AZIENDA AUTONOMA FERROVIE DELLO STATO

SERVIZIO IMPIANTI ELETTRICI

Oggetto: coperchi casse di manovra
da deviatoio P.64.

Retina per aerazione

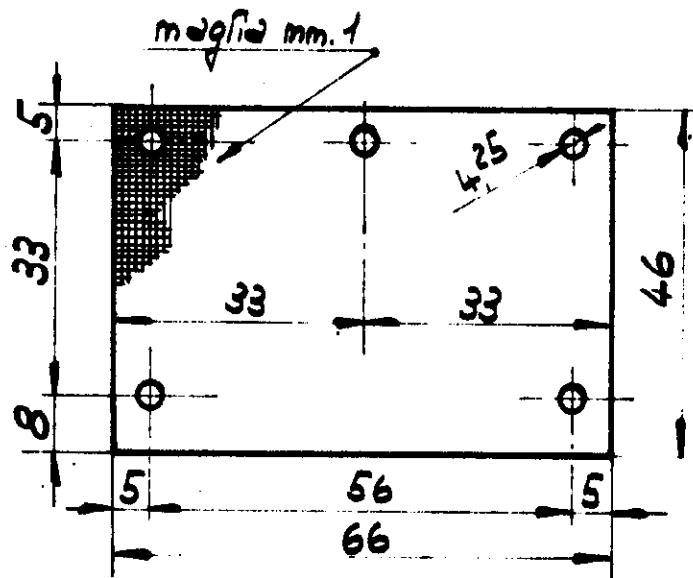
Si comunica con la presente che questa Sede, allo scopo di eliminare la formazione di un'eccessiva quantità di condensa all'interno della cassa di manovra da deviatoio P. 64, ha provveduto a dotare i coperchi di nuova fornitura di due prese d'aria.

Ai coperchi in lamiera delle casse in opera e laddove si presenti in maniera evidente il fenomeno anzidet- to potranno essere applicate a cura dei locali Uffici I.E. le due prese d'aria secondo i disegni 843/38-255-260-261 allegati.
